Rapport de contrôle d'installations électriques à basse et à très basse tension

RÉF. 143/2025/96718/D01:3

DATE DU CONTRÔLE 13/03/2025 (11:49 - 12:34) **AGENT VISITEUR** Arnaud Bertinchamps
ADRESSE DU CONTRÔLE Rue Cromboully 61 - 6530 Thuin **TYPE DE CONTRÔLE** Visite de contrôle vente ancienne installation (8.4.2.)

CONCLUSION : NON CONFORME

Croquis de position élémentaire et descriptif sommaire des tableaux

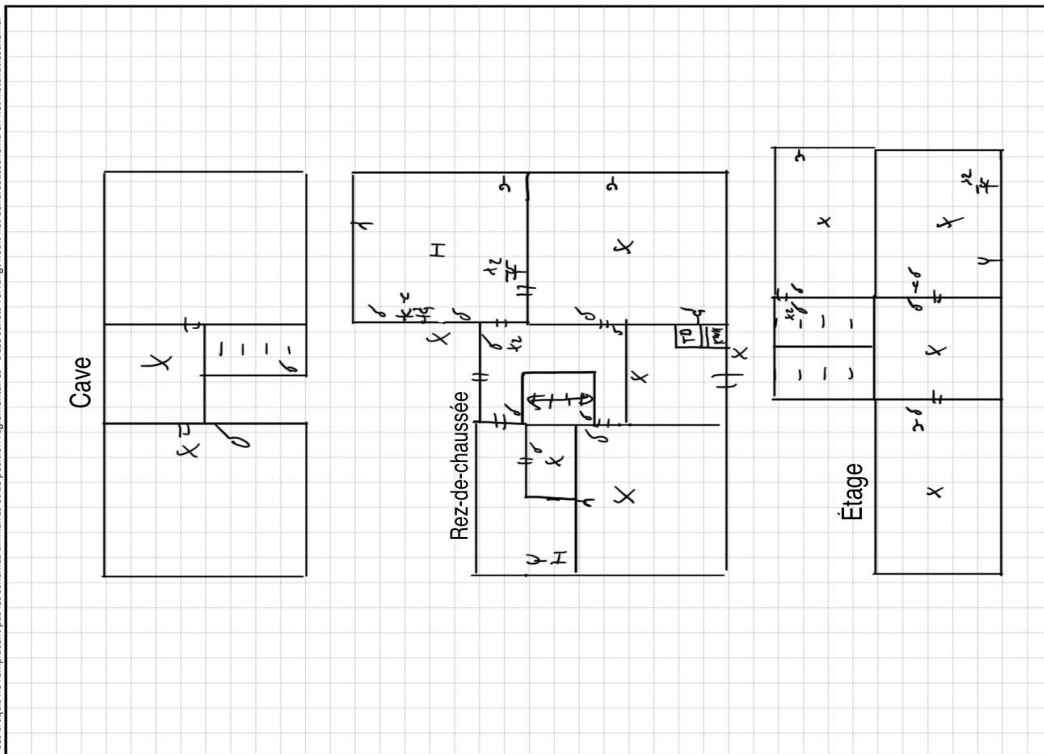
- Il n'y a pas de dispositif différentiel placé à l'origine de l'installation électrique. - 4.2.4.3.
- Les schémas unifilaires et/ou plans de position ne sont pas présents. - 3.1.2.;6.4.6.;6.5.7.;9.1.2.
